拉合尔水与污水管理项目（LWWMP）

AIIB项目编号P000074合同编号0074-PAK-01

第一次标前会议纪要

**拉合尔污水与排水管理项目（LWDMP）——从LARECHS COLONY至
GULSHAN E RAVI的污水系统，拉合尔（采用非开挖技术）**

图号：LW - TD - 141

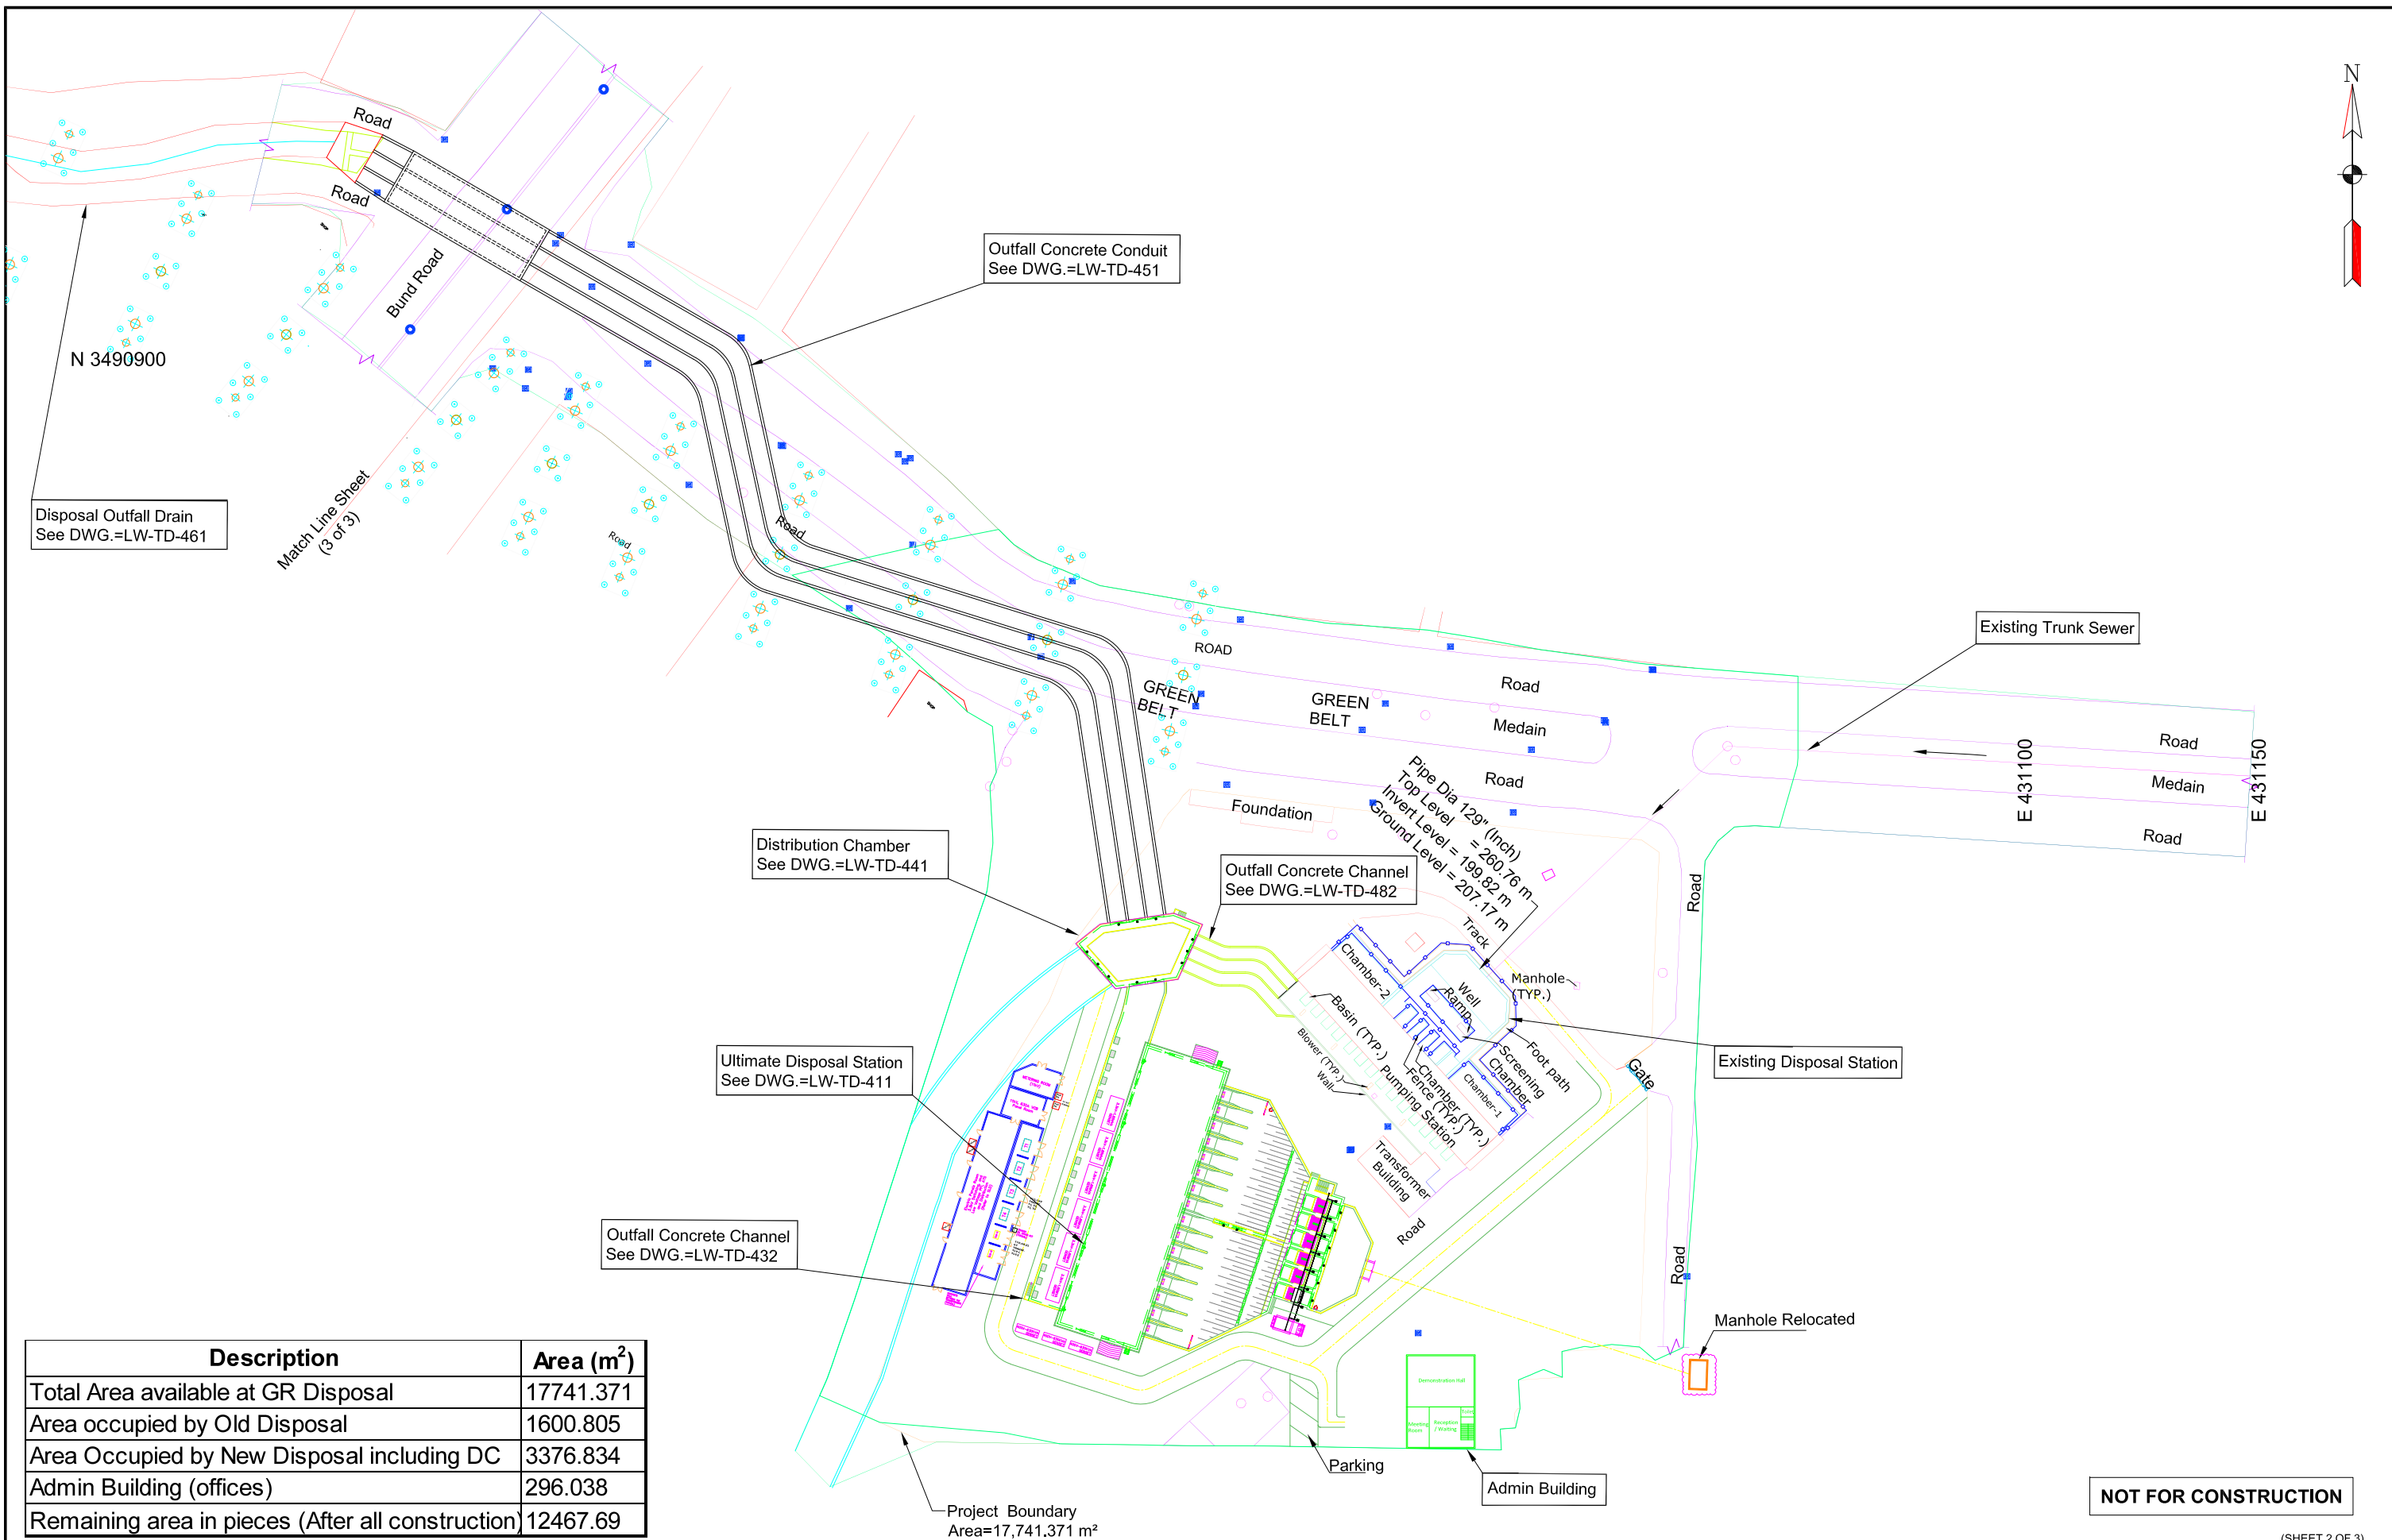
38.	第3卷，第二部分，第6节业主要求图号LW-TD-141至LW-TD-144，及图号LW-TD-149至LW-TD-152	为接收井提供推力座和圆形竖井壁。推力座也在尺寸表中为接收井给出，但未在剖面详图中给出。根据我们的运营理解，推力座不应是接收井的一部分。请确认。	兹澄清，推力座不应是接收井的一部分。与所引用图纸相关的更新图纸（LW-TD-141至LW-TD-143）作为附件E附上，供投标人考虑。将发布反映上述内容的补遗。

LW - TD - 177

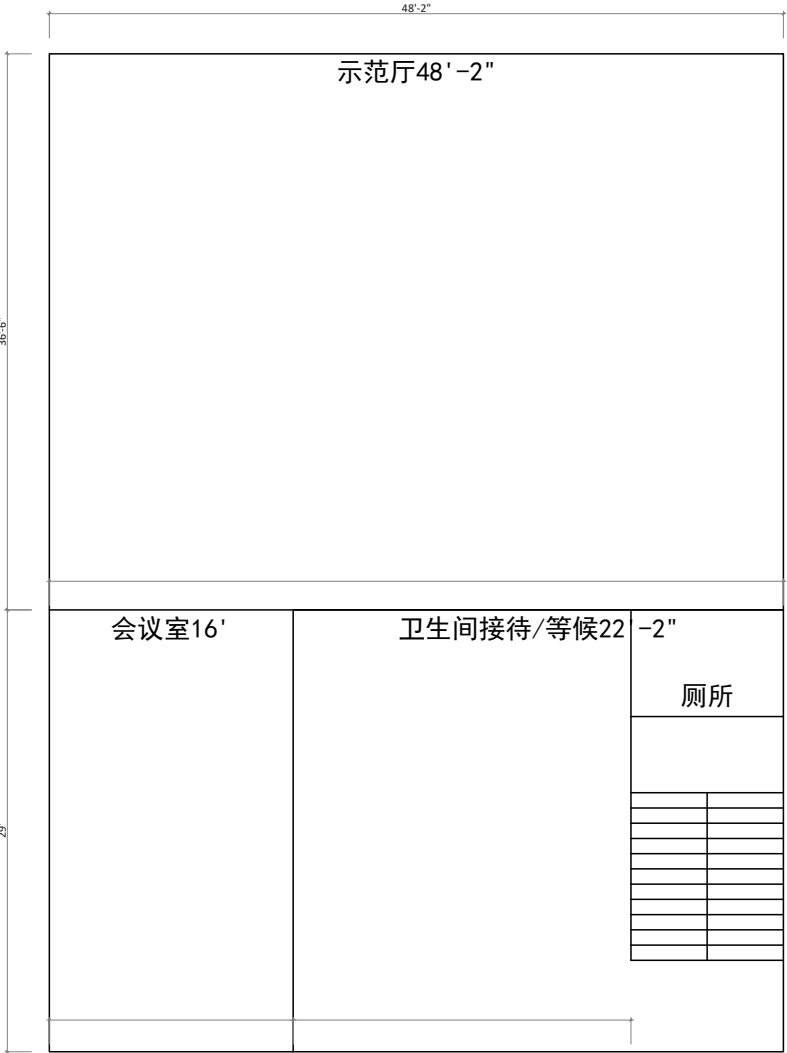
42.	第3卷，第二部分，第6节业主要求（表4.10第6页-第55页，及表4.11第6页-第57页）；Dwg # LW-TD-177	除臭控制和通风系统数量存在冲突。如参考章节所述，在招标文件的不同位置观察到除臭控制系统数量不一致。请确认确切的数量/数目。	这是为了澄清 除臭和通风系统的总数为29 。招标文件中任何位置的除臭和通风系统数量应读作29，如第6节业主要求表4.11（第6-57页）所述。更新后的图纸（LW-TD-177）作为附件-G附上。将发布反映上述内容的补遗。

附件-H

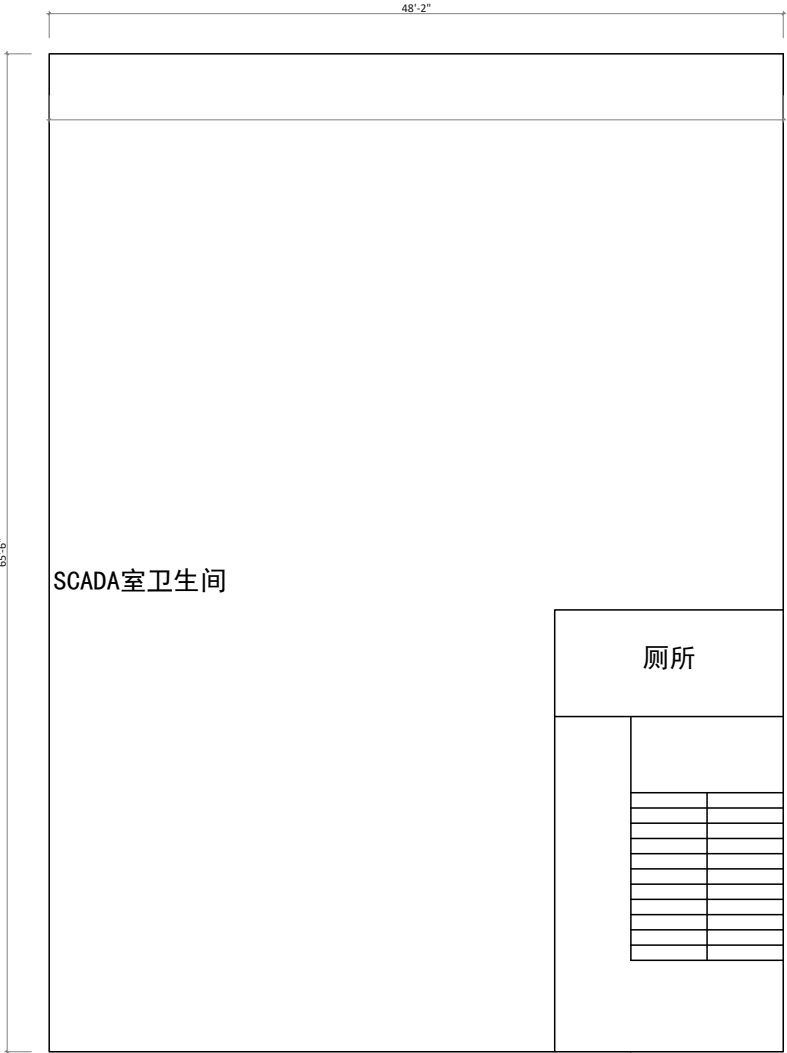
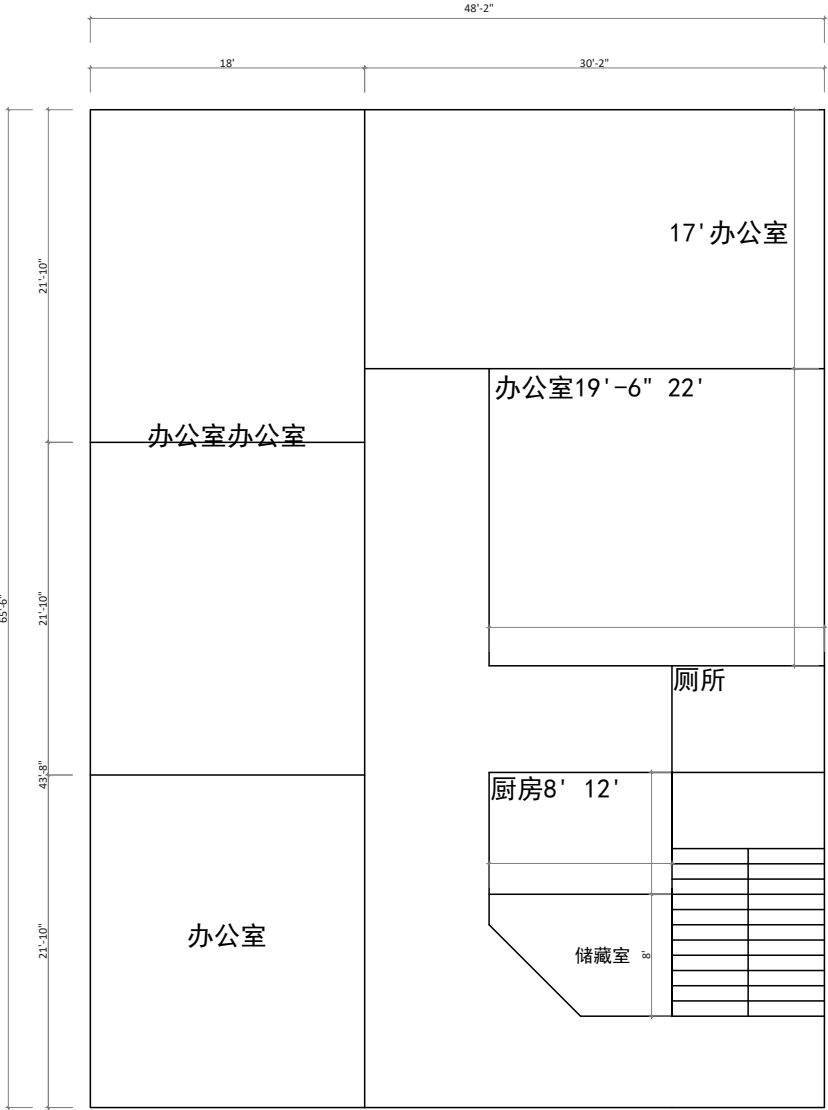
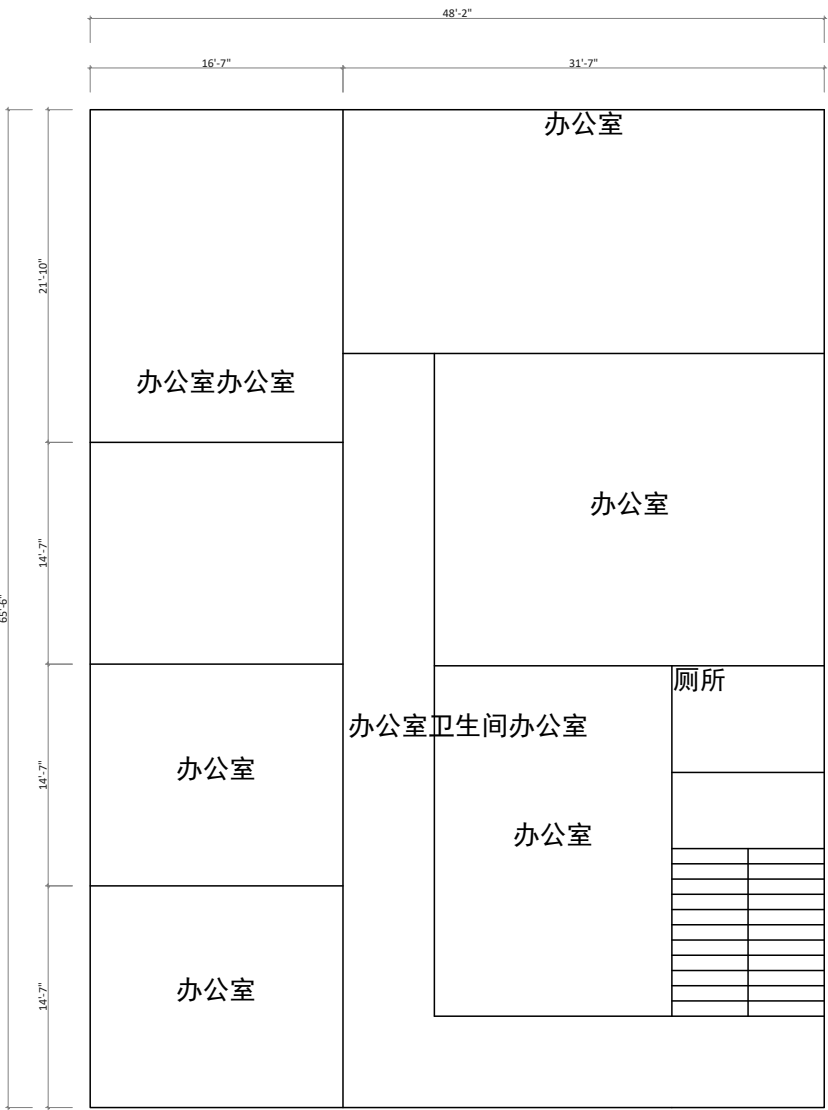
44.	第2卷，第二部分，第6节业主要求第4.1.11条，第xx子条（第6页-第67页）	办公楼建设文中提到承包商必须建造一栋除底层外的全功能三层建筑（每层500平方米）。然而，在价格表中（项目编号3.27），仅提及为三层办公楼。请澄清，是地面加三层建筑，还是仅3层，每层500平方米面积？	这是为了澄清承包商应建造一栋设施齐全的地面以上三层办公楼（共四层），每层建筑面积为296平方米，并配备电梯。该建筑的布局见作为 附件-H所附的图纸 。将发布反映上述内容的补遗。

ULTIMATE DISPOSAL STATION 132/11 KV GRID SPACE & TRANSFORMERS, PANELS, TRENCH LAYOUT	
DATE:-	NOVEMBER, 2025
DRAWING NO.:-	LW - TD - 492

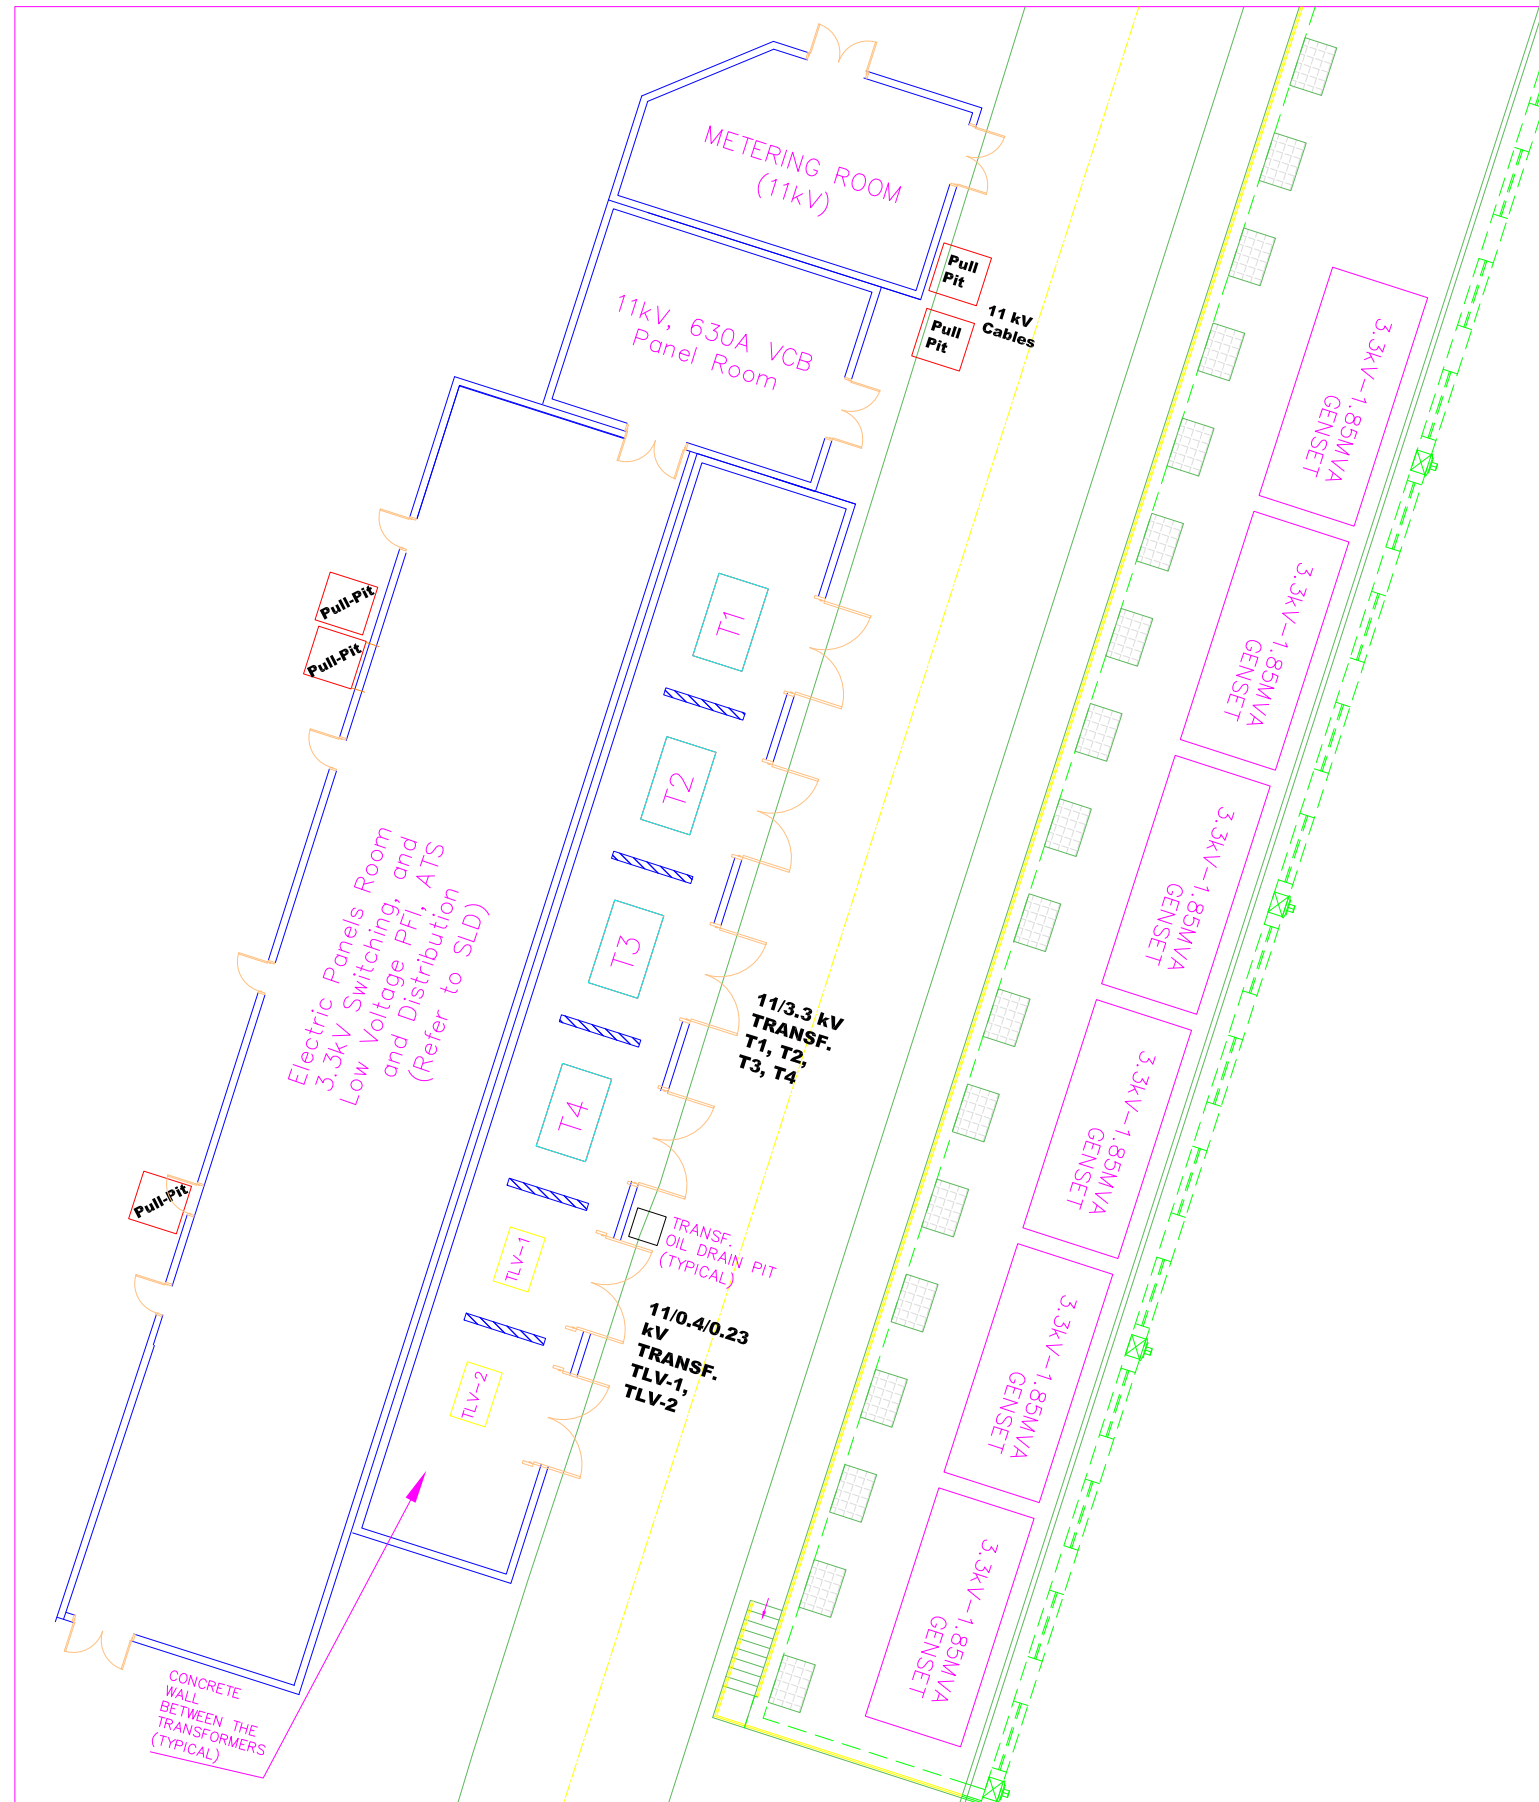
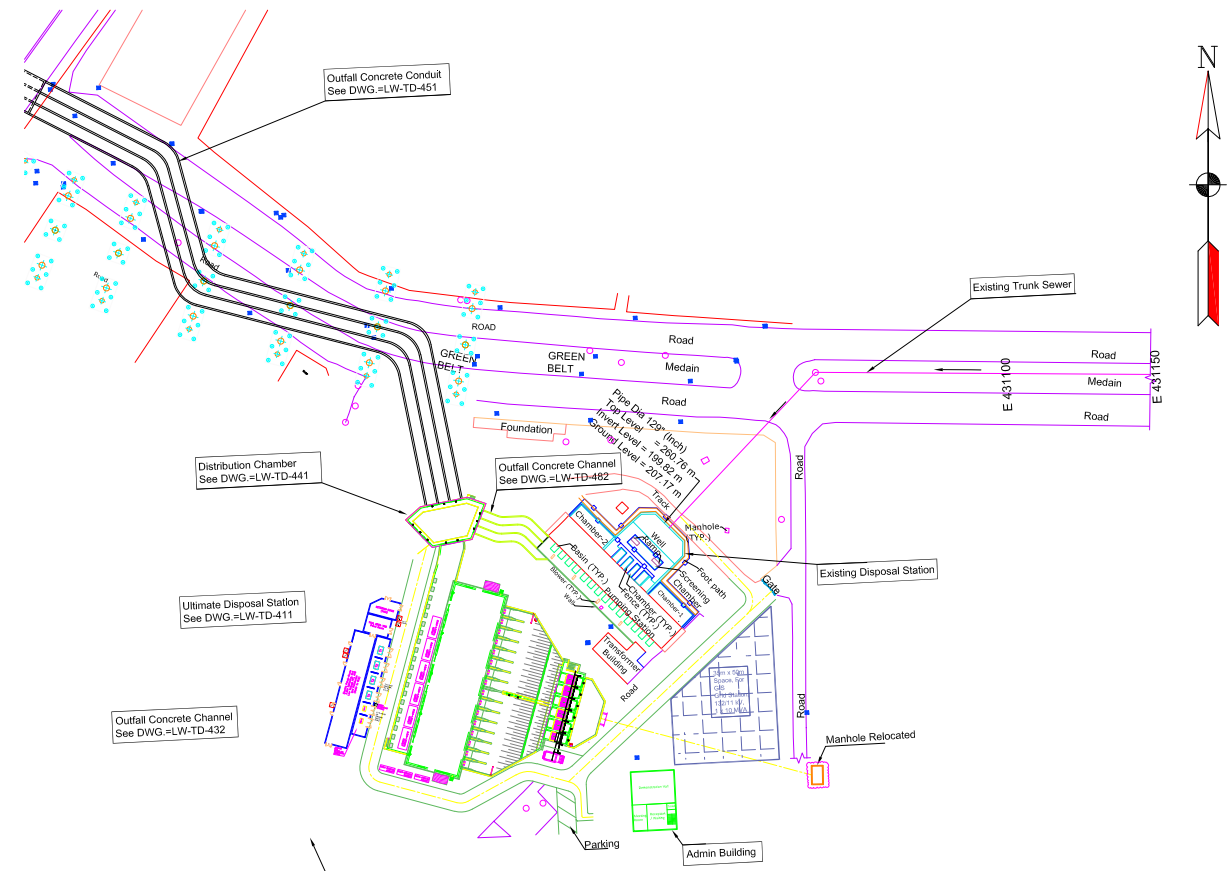
序号	参考章节	疑问	业主的答复
		各相应位置的电源，用于为机械设备及仪表供电。承包商有责任核实各现场现有供电的充足性与可靠性，并作出任何必要安排以确保稳定、连续的运行。 1) 按照所述要求，承包商应从最近的公用设施电源安排供电。然而，必须强调，公用设施供电可能因负荷、馈线跳闸或维护活动而中断。鉴于这些潜在中断，仅依靠公用设施供电，要实现要求中所述的真正不间断运行，实际上可能无法实现。这些外部因素超出承包商的控制范围，可能导致临时停电，影响系统性能。因此，投标人请求贵方确认公用设施电源供电在不可中断性方面存在的这一固有局限。 2) 由于与公用设施连接相关的范围在现阶段无法完全确定，请求业主拨出一笔暂定金额，以充分涵盖所有相关费用及不可预见费。	2) 请参阅我们对序号67的回复。
70.	Volume-3，第二部分，第6节 - 业主要求，招标图纸。总平面布置图泵房（图号LW-TD-402）Volume-3，第二部分，	在结合审查两份图纸时，观察到行政楼和通道与电气建筑/设施重叠。投标人的理解是，为承包商工作范围内包含的建筑、设备及其他基础设施工程提供充足空间应是业主的责任。请确认。	需要澄清的是，更新后的开关设备及相关电气装置，包括132/11kV电网区域、变压器、配电盘和电缆沟布置，可以容纳在泵房相邻及外部，如附件J所附更新图纸（图号492和493）所示。此外，控制室及所有相关附件应位于行政/办公大楼内的专用楼层。
